東海第二発電所
審査会合における指摘事項の回答
及び報告事項
(特別点検:原子炉圧力容器)

平成30年7月17日

特別点検：原子炉圧力容器

審査会合における指摘事項の回答一覧表

図1 磁化曲線

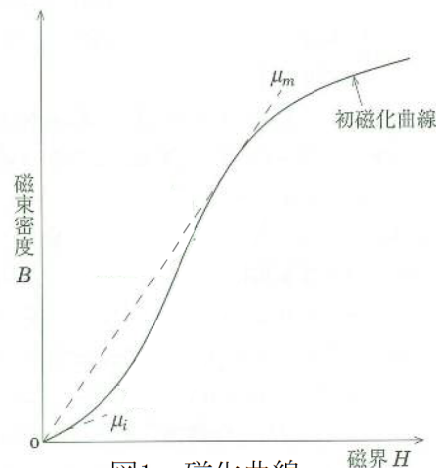
No.	指摘事項	回答
0581-1 特別点検 (平成30年6月5日 第581回審査会合)	給水ノズルの渦電流探傷試験について、事前の適用試験に用いた模擬試験体と給水ノズルの透磁率のばらつきによる影響について説明すること。	平成30年7月17日 P2 ～ P7

- 材料の化学成分や加工及び焼入れなどによる材質変化は透磁率に影響を与える。
- 透磁率は、図1で示す磁化曲線(磁界Hと材料の磁束密度Bとの関係を表す曲線)上の点と原点を結ぶ直線の傾きで表される。
- 透磁率が高いほど磁束密度は大きくなるため、透磁率が高い材料(磁性体)に渦電流探傷試験(以下、「ECT」という)を適用する場合、透磁率が小さい材料(非磁性体)と比べ試験面に強い渦電流が生じ、欠陥を検出する際のECT信号は大きくなるが、磁気ノイズも増加する。
- 一般に磁性体へのECTでは透磁率のばらつきにより大きな磁気ノイズが発生し、点検が困難となることが知られている。

透磁率 μ は次式で定義され、磁束の通し易さを示す。

1. 経緯

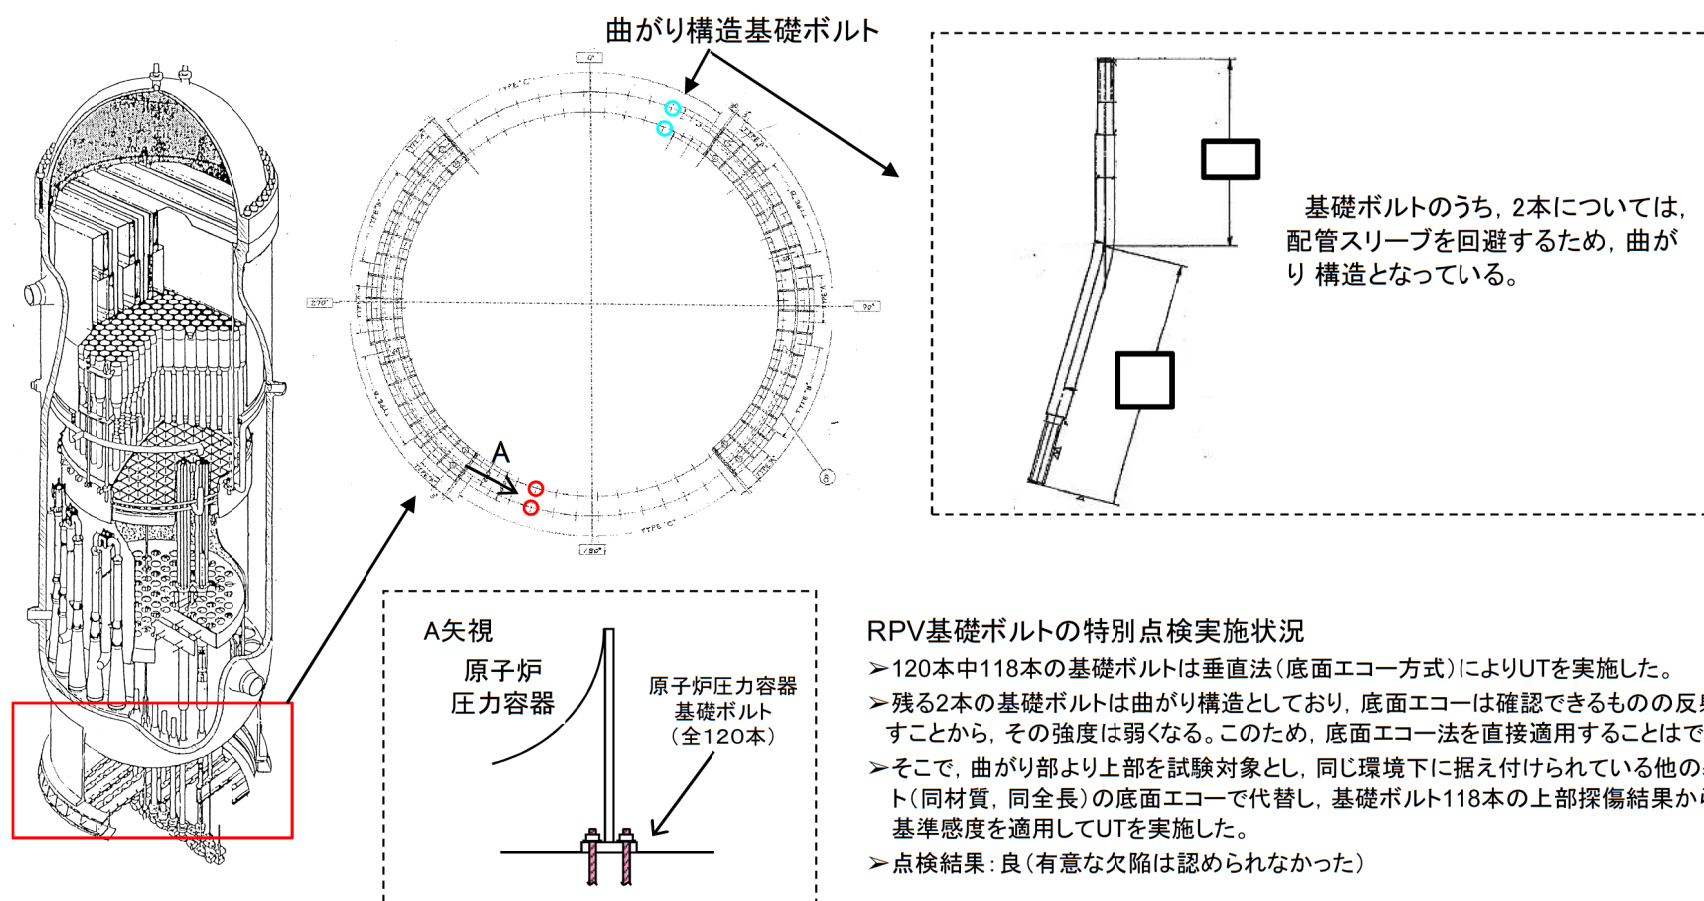
点検対象部位	報告事項	回答
基礎ボルト	全数120本の基礎ボルトから、曲がり構造の基礎ボルト2本を除いた118本と仮定して強度評価を実施し、RPVの健全性に影響がないことを確認する。	平成30年7月17日 P8 ～ P10

原子炉压力容器(以下、「RPV」という)基礎ボルトのうち曲がり構造としている2本は、建設時に曲げ加工による影響のないことが確認されており、他の基礎ボルトと同様に異常は生じていないものと考えているが、全数120本の基礎ボルトから、この2本を除いた118本と仮定して強度評価を実施し、RPVの健全性に影響がないことを確認した。

上記のとおり、RPV基礎ボルトを2本除いた118本と仮定して、工事計画認可申請書と同様の評価手法により強度評価を行った結果、許容応力を十分満足することを確認した。また、工事計画認可申請書における120本の評価値と比較しても、その差は小さいことが確認できた。
